Deel <b>P 400</b>	Groep <b>23</b>
Betreft <b>drive-ability na koudstart B18E</b>	NO. <b>NL452</b>
	Datum <b>890919</b>

## Service Bulletin

Onderwerp: Slechte drive ability direkt na de koudstart gedurende de eerste minuten.

SKETCH 1.

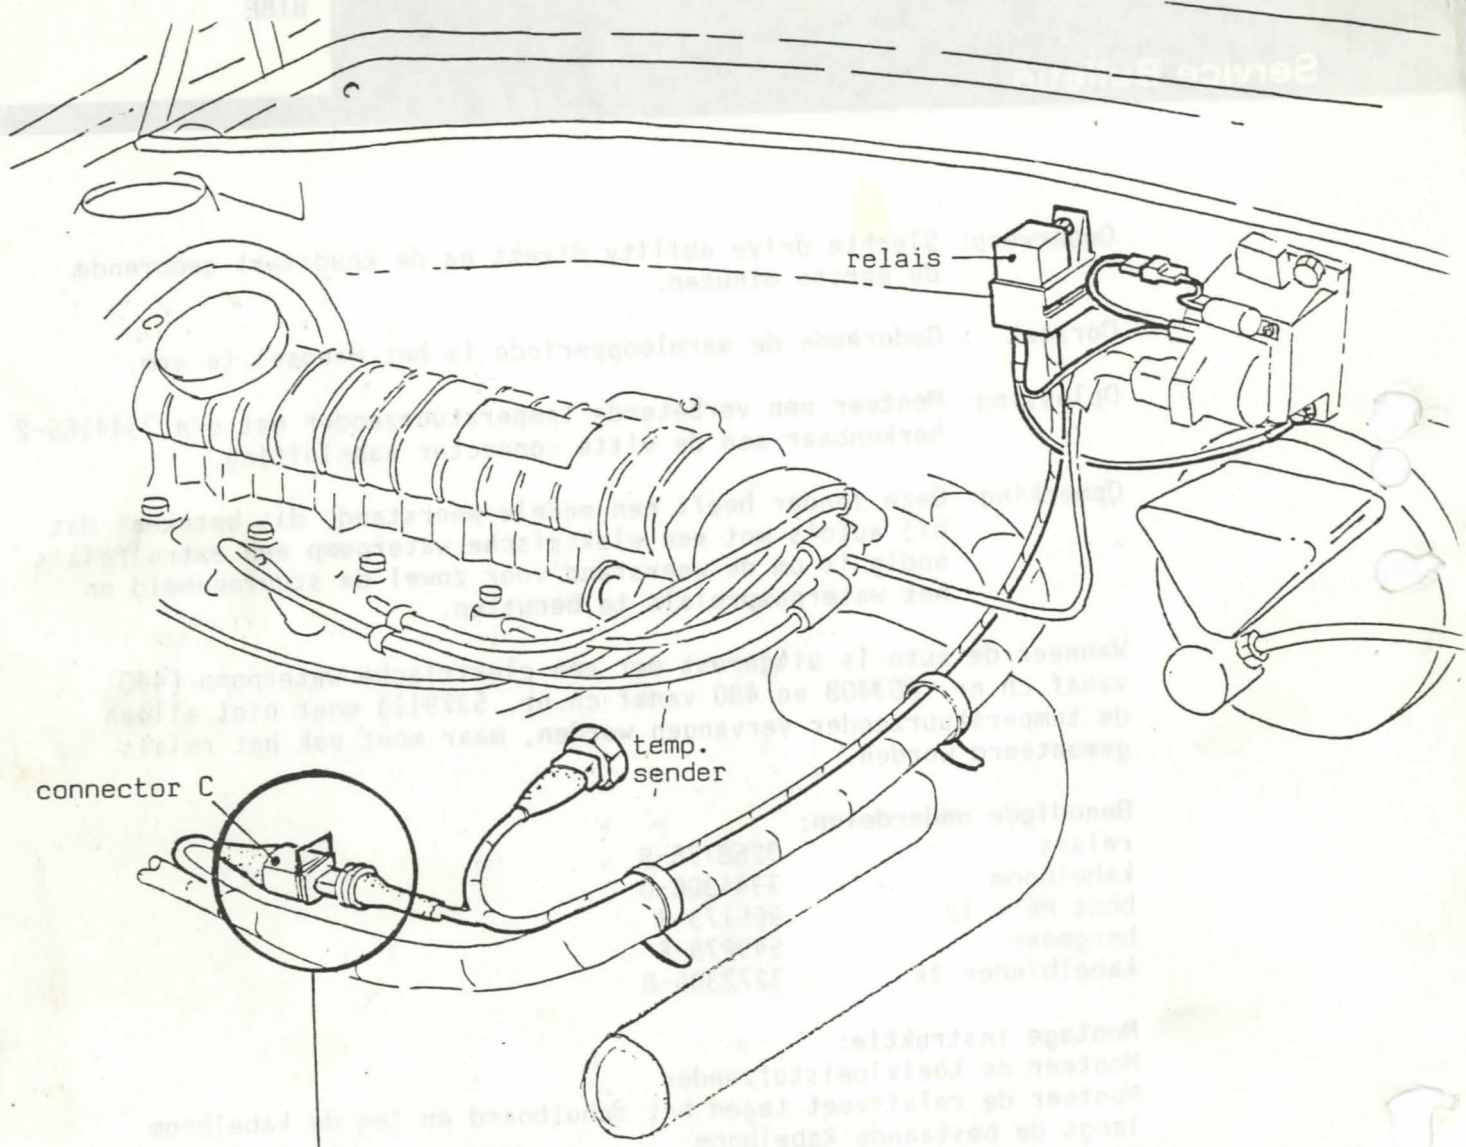
Sluit de kabels aan volgens tekening nr. 1.

Neem de connector van de temperatuurzender los en maak een brug tussen de stekkers in deze connector.

Wanneer de waterpomp niet werkt controleer dan de bedrading in de bestaande connector "C" (zie tekening).

SKETCH 2.

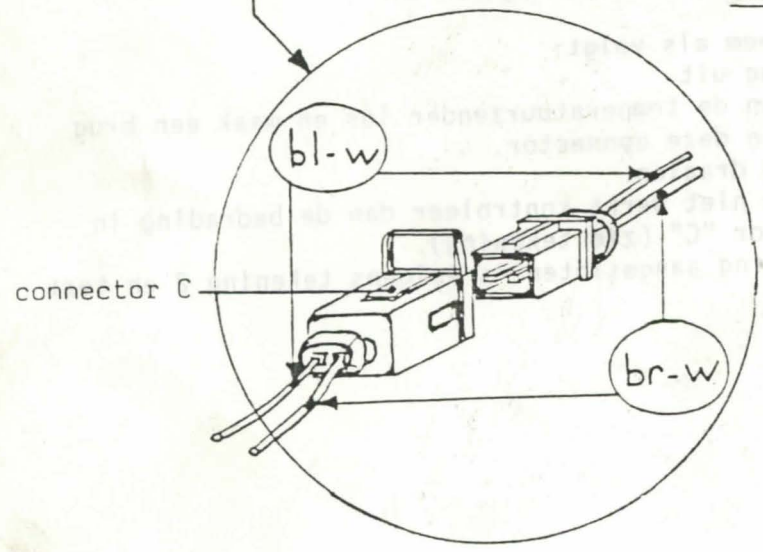
Kontroleer of bedrading aangesloten is volgens tekening 2 en test nogmaals.
